Modulo per la presentazione delle osservazioni per i piani/programmi/progetti sottoposti a procedimenti di valutazione ambientale di competenza statale

ID: Codice procedura (ID_VIP/ID_MATTM): 12691

“Progetto di un impianto eolico denominato “Pitigliano” ubicato nei comuni di Pitigliano (GR) e Sorano (GR) costituito da 20 (venti) aerogeneratori di potenza nominale 7,0 MW per un totale di 140,0 MW con relative opere connesse ed infrastrutture indispensabili”

TESTO DELLE OSSERVAZIONI

Immagine 1. Vincoli ex art. 136 del CBC dal PIT della Regione Toscana e zona approssimativa dove è progettato l'impianto industriale.

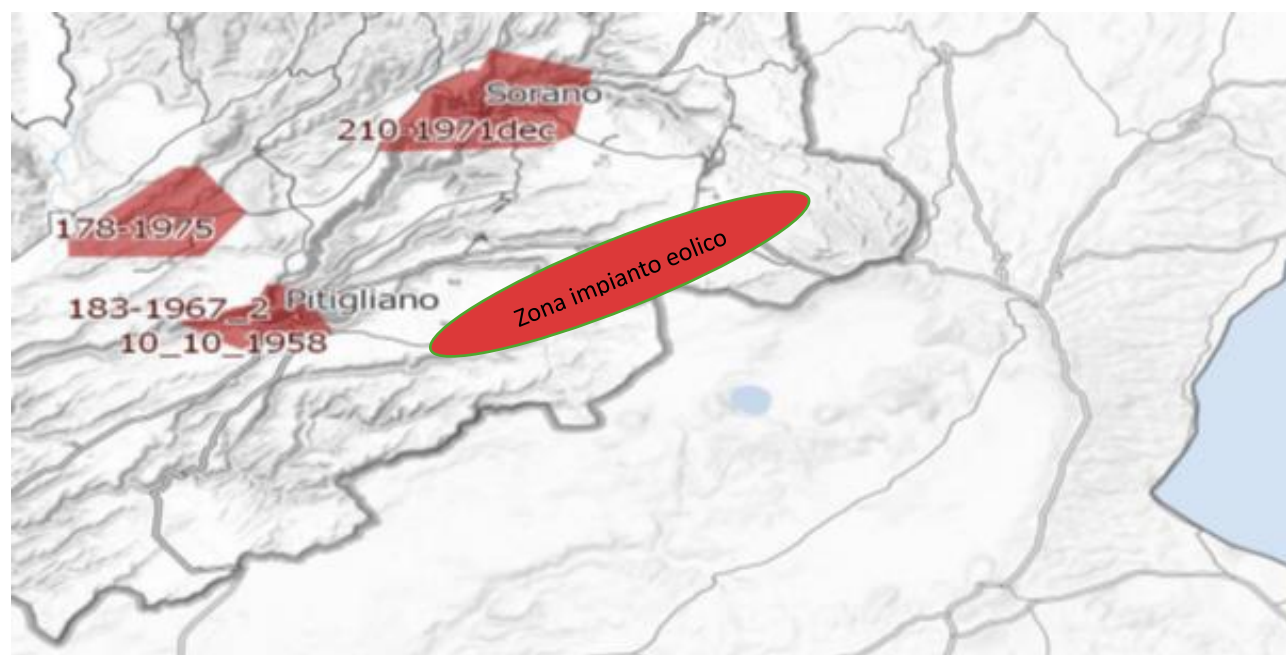
Al contrario si evidenzia che l'impianto eolico industriale citato non solo ricadrebbe con tutti e 20 gli aerogeneratori all'interno delle fasce di rispetto di 3 km di due vincoli paesaggistici di notevole interesse pubblico esistenti nella Regione Lazio e con una parte di essi nel vincolo paesaggistico del Centro abitato di Sorano (GR) quindi in aree non idonee all'installazione di impianti di energia rinnovabile. Addirittura, alcuni aerogeneratori sarebbero ubicati a poche centinaia di metri dai perimetri dei due vincoli paesaggistici laziali ex art 136 del CBC.

Inoltre, come sostiene la Proponente parte dell'impianto si verrebbe a trovare a 3,5 km dal centro abitato di Sorano. Infatti, tre degli aerogeneratori WTG 08, 09, 10 sono addirittura all'interno delle fasce di rispetto dei 3 km del suo vincolo paesaggistico di notevole interesse pubblico ex art 136 del CBC. Si evidenzia che così si crea

un'ulteriore incompatibilità con la tutela del Paesaggio.

Immagine 3. Cumulo di una parte di impianti eolici, fotovoltaici e geotermici industriali in progettazione ed esistenti intorno all’eolico industriale “Pitigliano”.

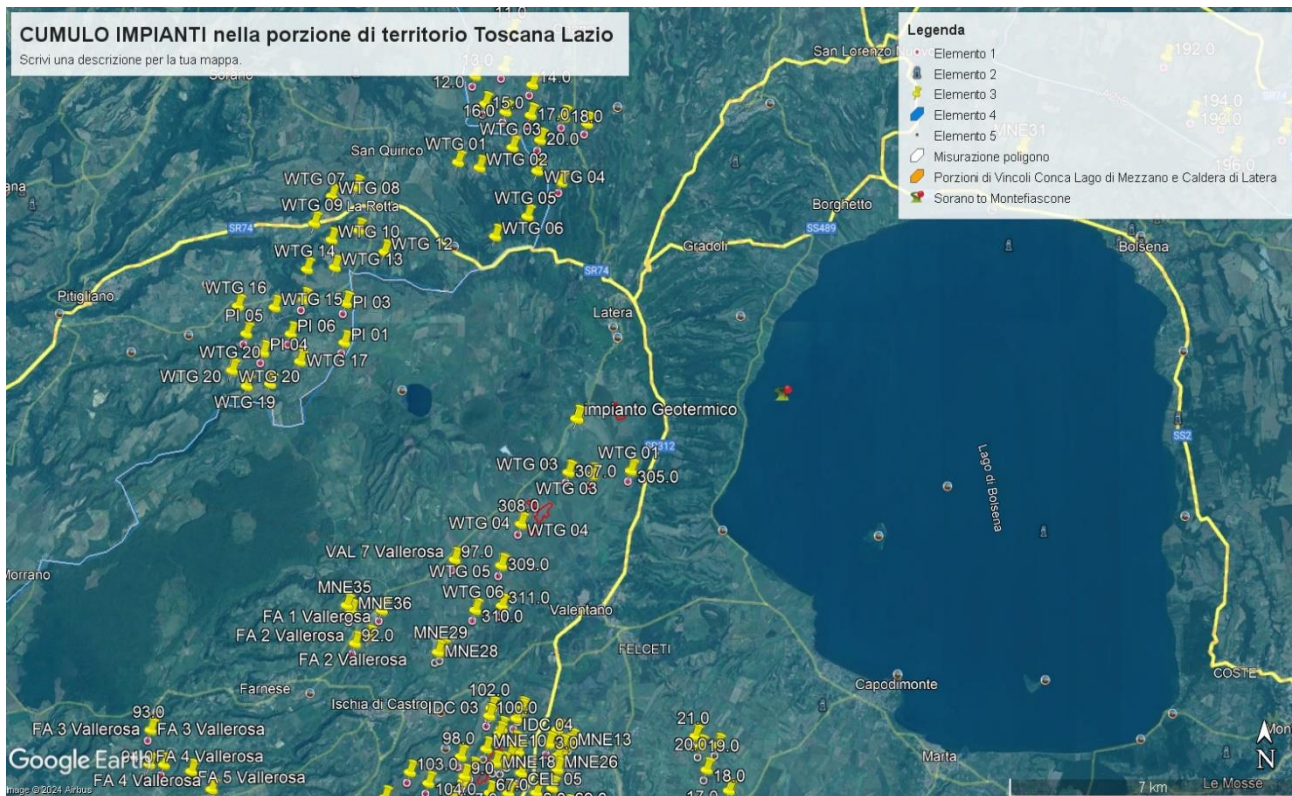
Tornando alle Linee guida nazionali, l’allegato IV dedica il paragrafo 3 agli impatti visivi e quelli sui Beni Culturali, Paesaggistici, Naturalistici e Culturali, dove viene detto che la valutazione dell’impatto visivo dovrà essere effettuata tenendo conto “**degli elementi caratterizzanti e qualificanti il paesaggio, effettuata alle diverse scale di studio (vasta, intermedia e di dettaglio...**”. Le analisi debbono non solo definire l’area di visibilità dell’impianto eolico industriale, **ma anche il modo in cui l’impianto viene percepito all’interno del bacino visivo**. Le analisi visive debbono inoltre tener in opportuna considerazione **gli effetti cumulativi derivanti dalla compresenza di più impianti**”. Nella Relazione Paesaggistica e nello Studio di Impatto Ambientale prodotte dalla proponente come già evidenziato è stato ignorato il vincolo paesaggistico di notevole interesse pubblico ex articolo 136 del Codice dei

Beni Culturali “*Ambito paesaggistico, geologico e geomorfologico dell’orlo della caldera di Latera ...*” Non vengono nemmeno citati gli impianti eolici in progetto al MASE, il “Rempillo” (6 aerogeneratori) e un altro in verifica amministrativa di 14 aerogeneratori e 72, 6 MW. Ad oggi nei territori di Pitigliano, Sorano e in quello limitrofo potenzialmente potrebbero essere insediati 40 aerogeneratori alti 200 metri e larghi 170. Ma la proponente non cita neanche altri impianti che creerebbero il cumulo e quindi maggiore impatto. Infatti, sul territorio della “Città del Tufo” (Sorano e Pitigliano) impatterebbero anche l’impianto eolico “Montarzo” di Onano con 13 aerogeneratori con le dimensioni ricordate, l’altro eolico industriale nel territorio di Valentano con sette aerogeneratori (stesse dimensioni), gli impianti di Farnese con un minieolico di 3 Torri alte 60 metri già installate in località Poggio del Crognolo e l’impianto eolico industriale “Vallerosa” (7 aerogeneratori alti 200 metri e larghi 158 metri) in procedura VIA presso la Regione Lazio. Inoltre, altri impianti del minieolico già presenti a Valentano, Cellere e Piansano e due progetti eolici industriali con le stesse dimensioni (200 m x 170 m) nel Comune di Ischia di Castro. La valutazione del cumulo non prende neanche in considerazione gli impianti industriali di fotovoltaico e agrivoltaico in progetto a Farnese, Valentano, Ischia di Castro, Cellere. L’impianto geotermico in procedura Via al MASE, progettato nella Caldera di Latera. Quindi è stata effettuata una valutazione del potenziale impatto cumulativo non veritiera a dispetto di quanto affermato dalla proponente che sostiene di aver preso in considerazione uno spazio di 10 km intorno al suo impianto per gli impatti che si creerebbero.

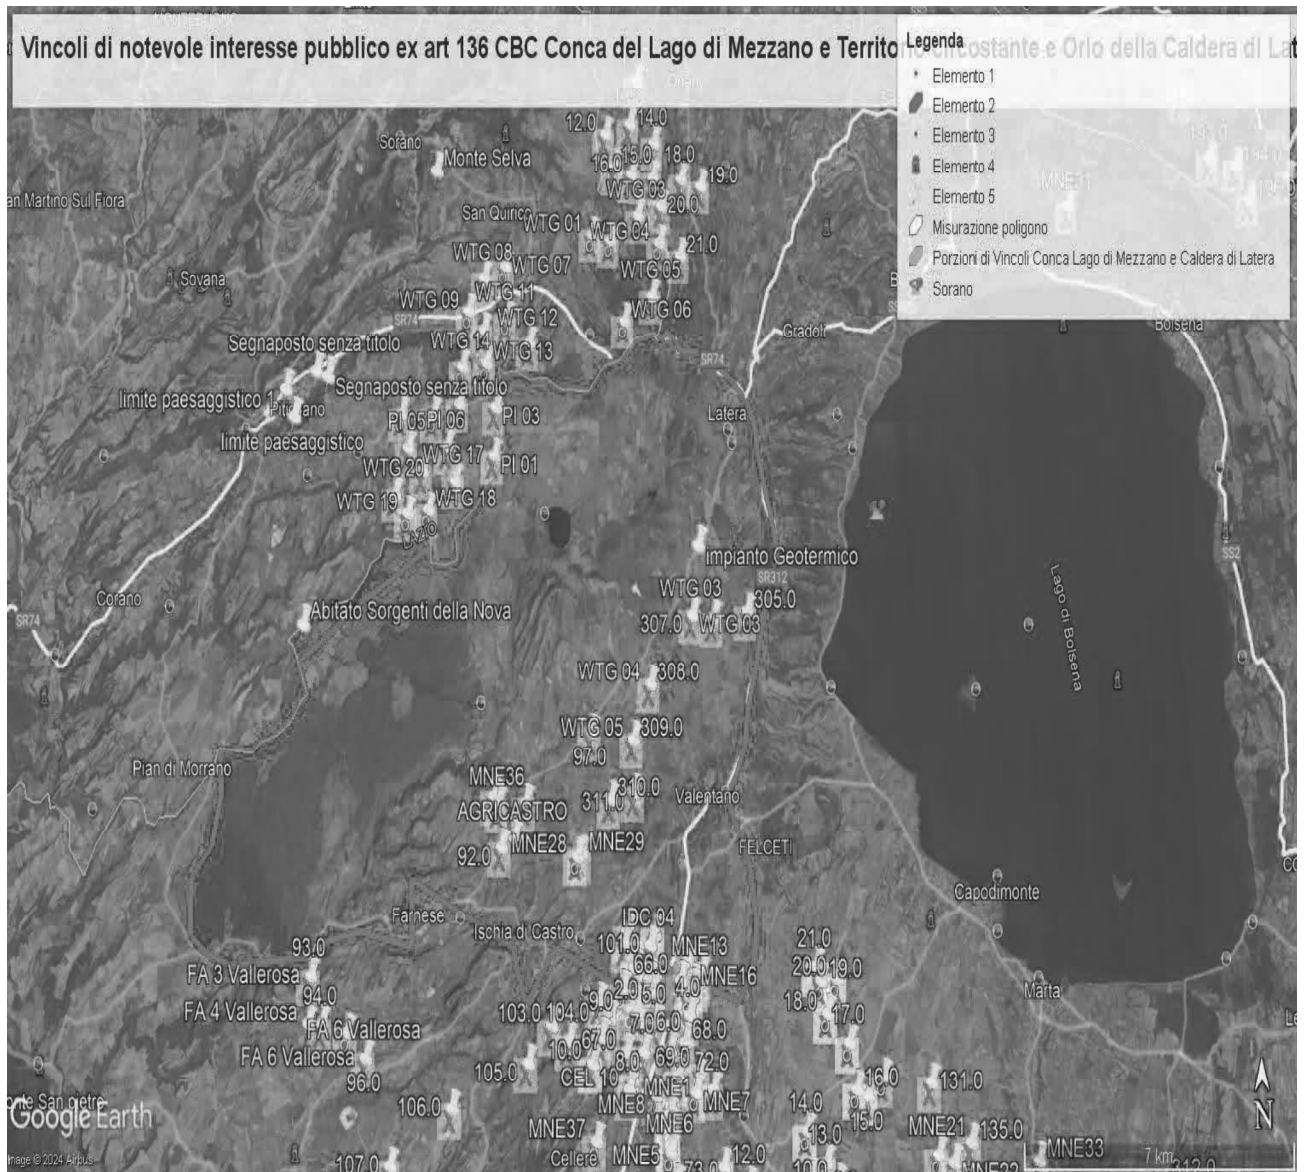
ma nelle sue immediate vicinanze (a soli 100 metri i primi due aerogeneratori) oltre ad impattare sul territorio e sulle economie di cinque Comuni del Lazio (Farnese, Onano, Latera, Valentano, Grotte di Castro e Gradoli) si trova nelle fasce di rispetto dei Beni di notevole interesse pubblico come si è evidenziate nelle Osservazioni precedenti e crea degli impatti negativi anche sui beni naturalistici come verrà dettagliato nell'Osservazione relativa alla Vinca. Inoltre, andrebbe a sommarsi al già enorme cumulo di impianti eolici e fotovoltaici e geotermici che creano una elevata criticità ambientale nella provincia di Viterbo e interferiscono anche con il territorio toscano come si può vedere dalle varie immagini dell'Allegato n. 1.

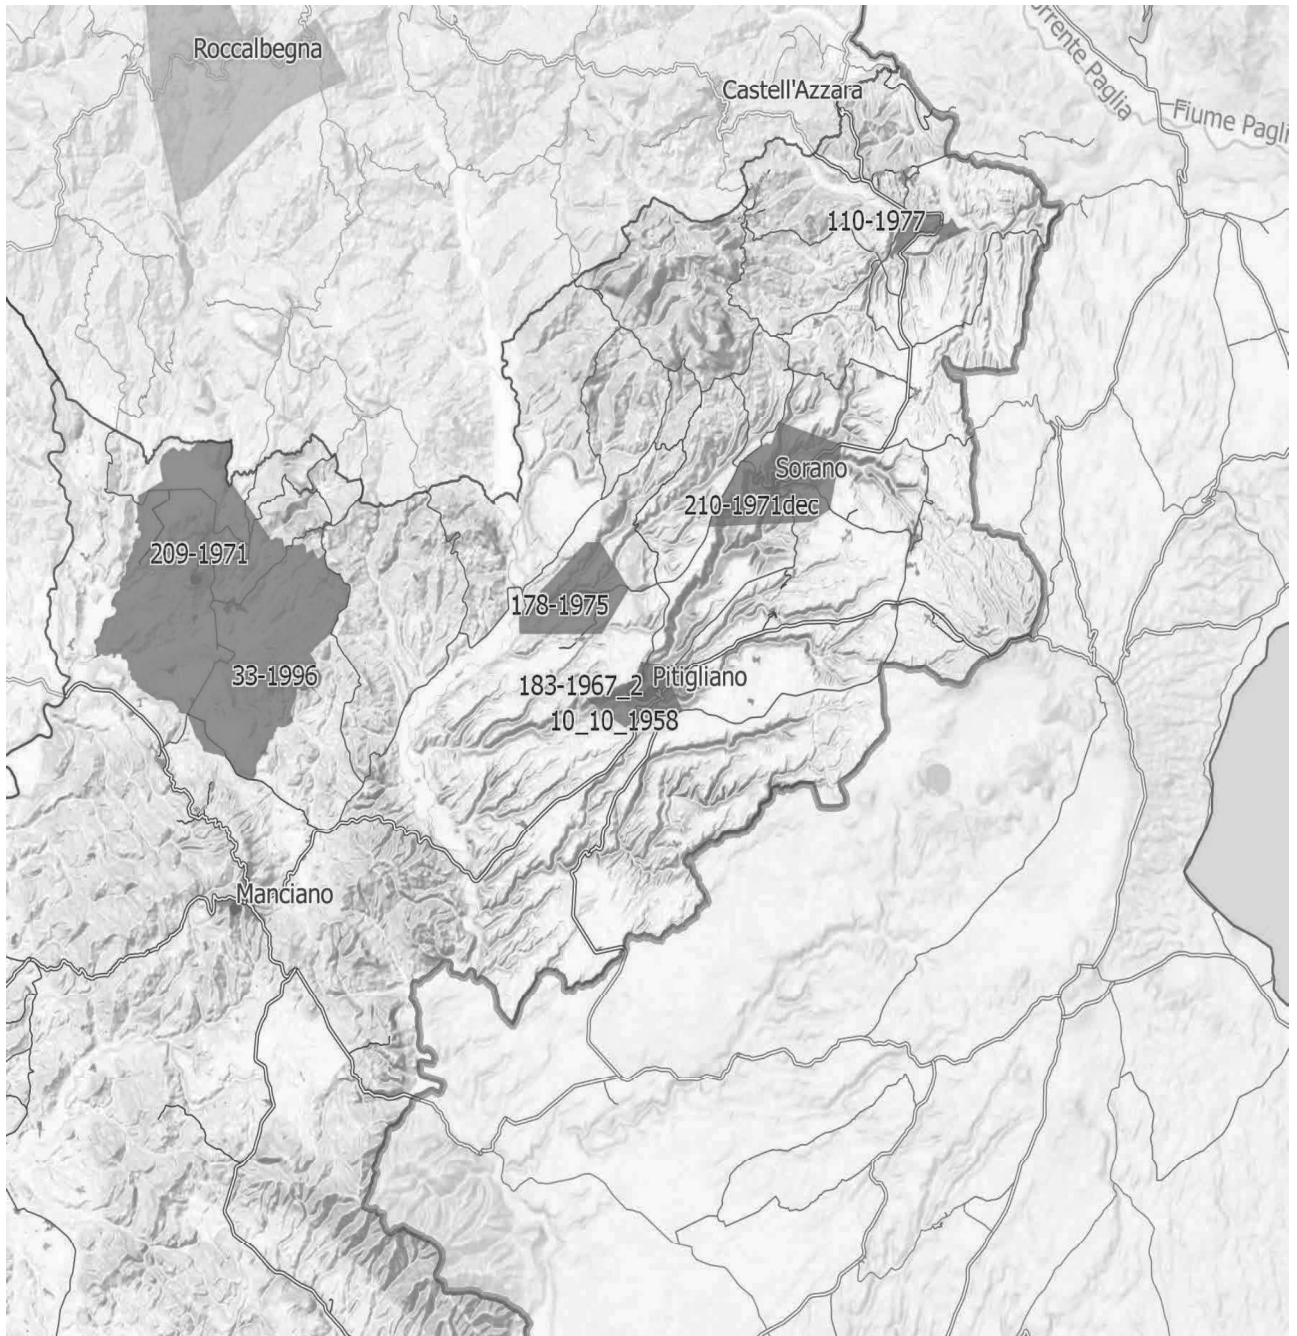
IMMAGINE n. 4 Si evidenzia che i tre aerogeneratori WTG 07, WTG 08 e WTG 09 impattano con il vincolo paesaggistico di notevole interesse pubblico del Centro Storico di Sorano. Il WTG 07 si troverebbe a 2828 m, WTG 08 2504 e WTG 09 2990. Il cavidotto dell'impianto invece impatta in buona parte del Vincolo paesaggistico ex art. 136 del CBC del Centro Storico di Pitigliano.

IMMAGINE n 5. Mappa eolici elaborata dall'Associazione Amici della Terra. La mappa evidenzia il cumulo degli impianti tra Lazio e Toscana.

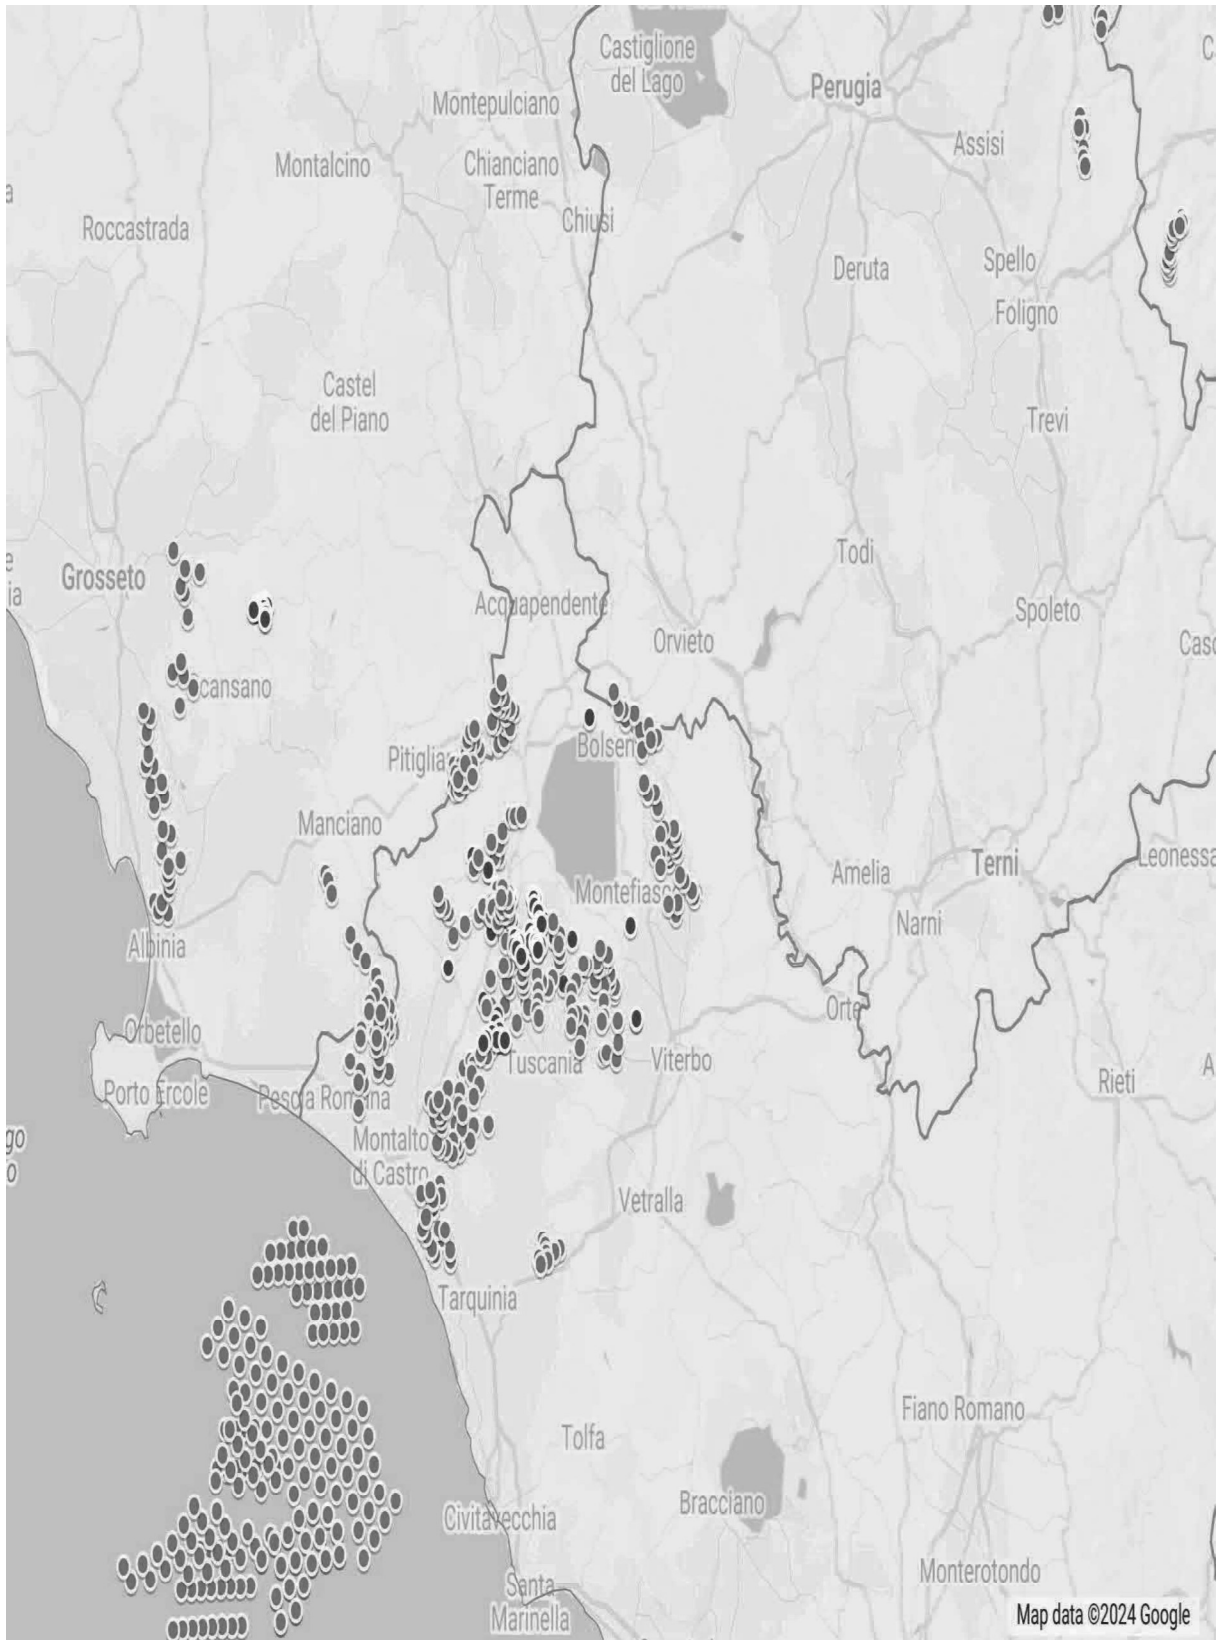
Riguardo al cumulo degli impianti FER, le mappe prodotte dalla proponente riguardano, come già evidenziato, soltanto una parte molto piccola degli impianti FER dell'area intermedia e vasta e in particolare di quelli eolici che contribuiscono a creare un notevole cumulo e la saturazione del territorio tosco laziale. Riguardo al cumulo dei soli impianti eolici si riporta la mappa dell'intervisibilità degli impianti eolici elaborata dall'Associazione nazionale “Amici della Terra”.

Se agli impianti eolici rappresentati qui sopra che non comprendono sia l'impianto eolico Pitigliano e le altre 14 pale del progetto eolico in verifica amministrativa sempre nel territorio di Pitigliano si aggiungono i migliaia di ettari (7000 fin'ora) di territorio occupato dagli impianti fotovoltaici e agrivoltaici e dalle altre tipologie appare chiaro il numero spropositato degli impianti FER nella bassa toscana e nella Tuscia.
